UCCLE. Parc de Wolvendael
(= parc classé comme site)
PERMIS UNIQUE : Remettre à ciel ouvert de l'Ukkelbeek dans le bas du parc de Wolvendael et le connecter avec l'étang existant ; dévier le lit vouté du ruisseau qui passe actuellement sous l'avenue De Fré

Avis conforme de la CRMS

Principe d'intervention dans la partie basse du site (document extrait de la demande)

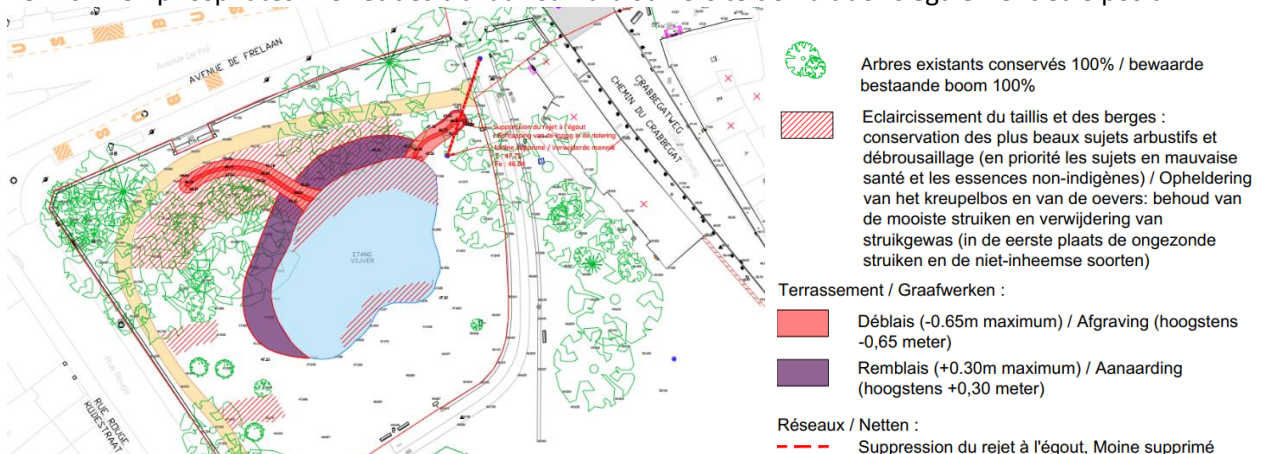
La Commission demande toutefois d'adopter une approche plus paysagère et plus globale pour le projet en optimisant le tracé de l'étang : déplacer le bief sortant vers la zone engazonnée et l'intégrer à l'étang, dont la surface serait étendue en direction de la rue Rouge. L'étang adoptera ainsi une forme plus allongée, parallèle à l'avenue De Fré, rappelant son tracé historique. En structurant ainsi les séquences paysagères de la zone basse du parc, cette nouvelle configuration pourra renforcer le rôle de l'étang dans la scénographie dans le bas du site, tout en assurant les capacités de marnage envisagées.

Selon la CRMS, le projet actuel fait défaut sur ce point, notamment en raison de l'intégration paysagère insuffisante des biefs, en particulier du tracé sortant, trop rectiligne (effet de rupture visuelle et atteinte aux systèmes racinaires présents). Les plans devront être améliorés sur ce point. Les lits des biefs devraient recevoir un traitement plus naturel que les revêtements en pavés qui figurent sur les plans, peu compatibles avec les caractéristiques du lieu.

Pour préserver le patrimoine arboré - déjà fragilisé par la tempête de juillet dernier - toute dépose de terres de remblai devra être évitée sur le pourtour de l'étang, pour ne pas asphyxier les racines des arbres en place (évacuer les terres de remblai en dehors du site).
